(仮称) 紀の川風力発電事業
環境影響評価方法書
補足説明資料

平成30年7月

合同会社NWE-09インベストメント

風力部会 補足説明資料 目次

図 工事関係車両の主要な走行ルート

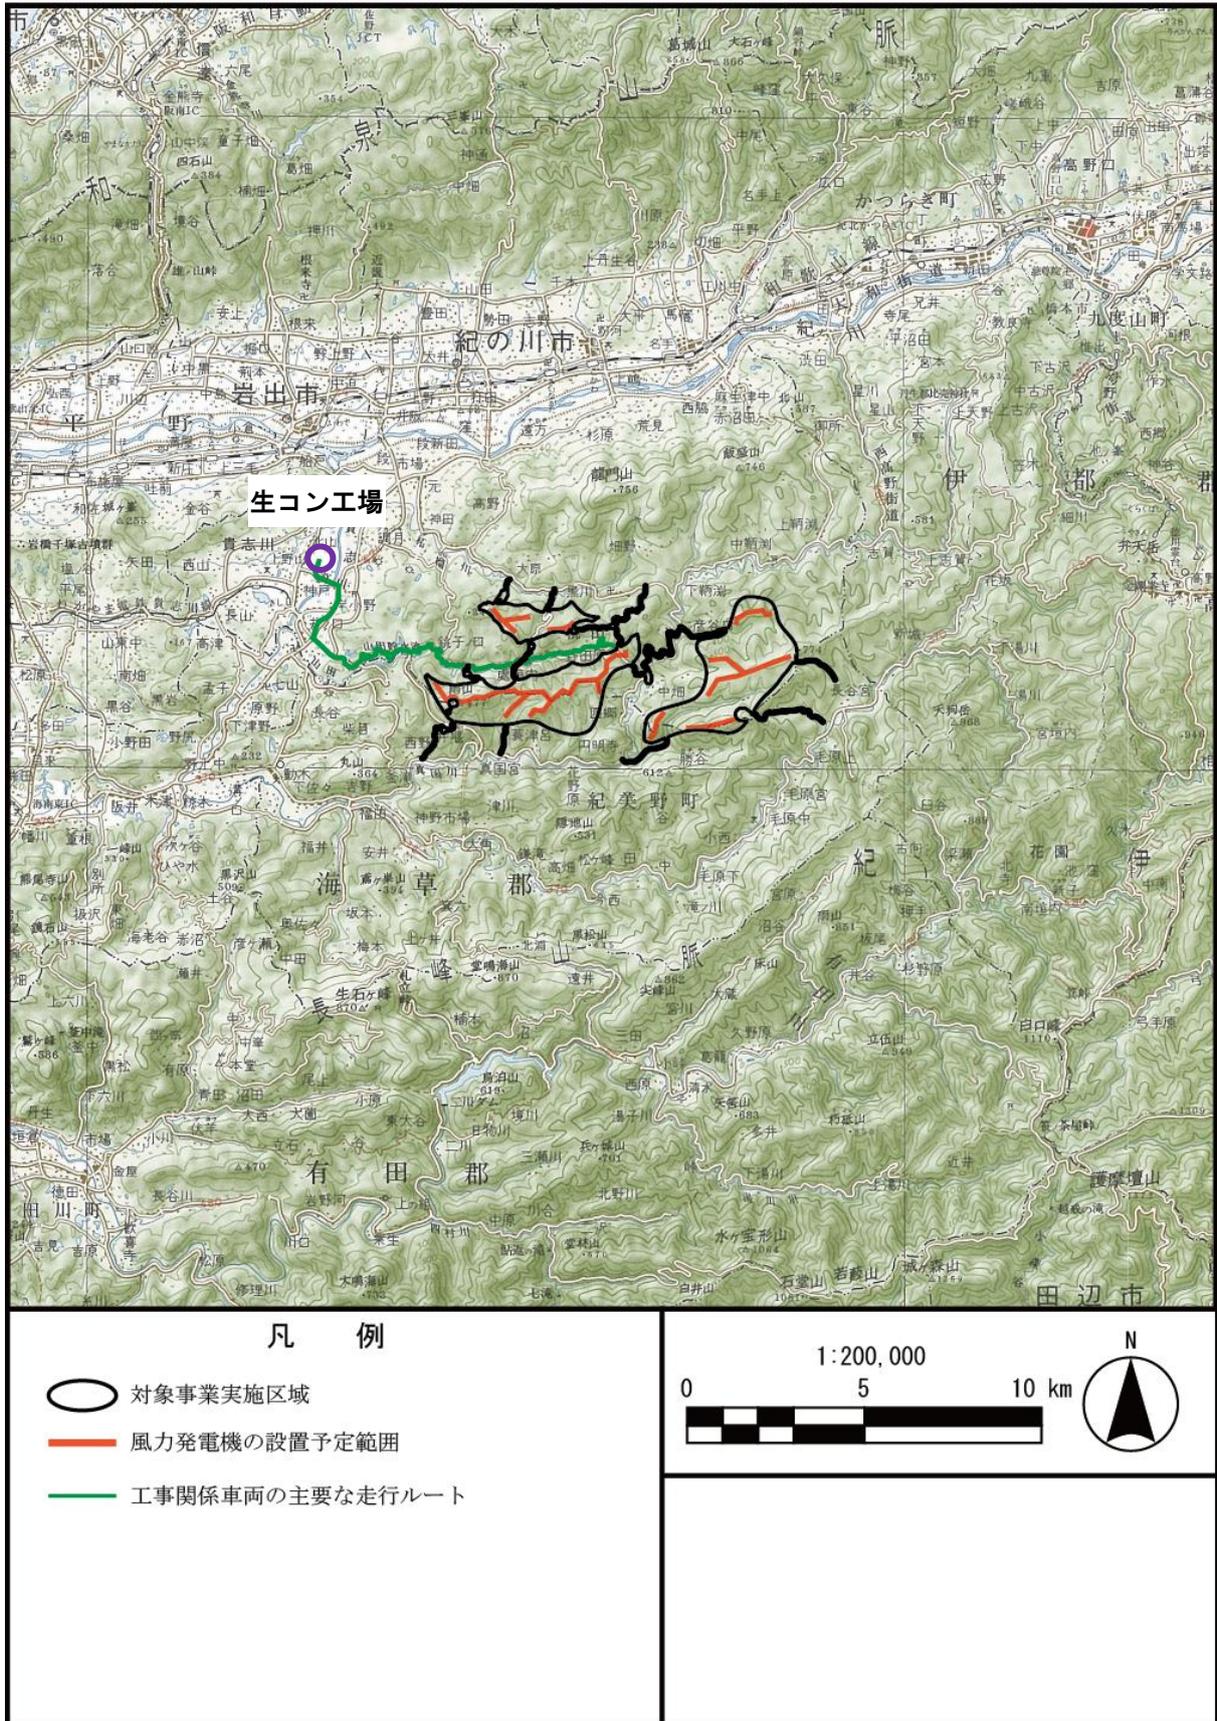
16ページの図の範囲に無い西側の部分では工事用関係車両はどこを通るのでしょうか。

方法書時点では、次頁図のとおり、本事業で起点とする生コンクリート工場として1箇所を想定して工事関係車両の主要な走行ルートを検討しております。
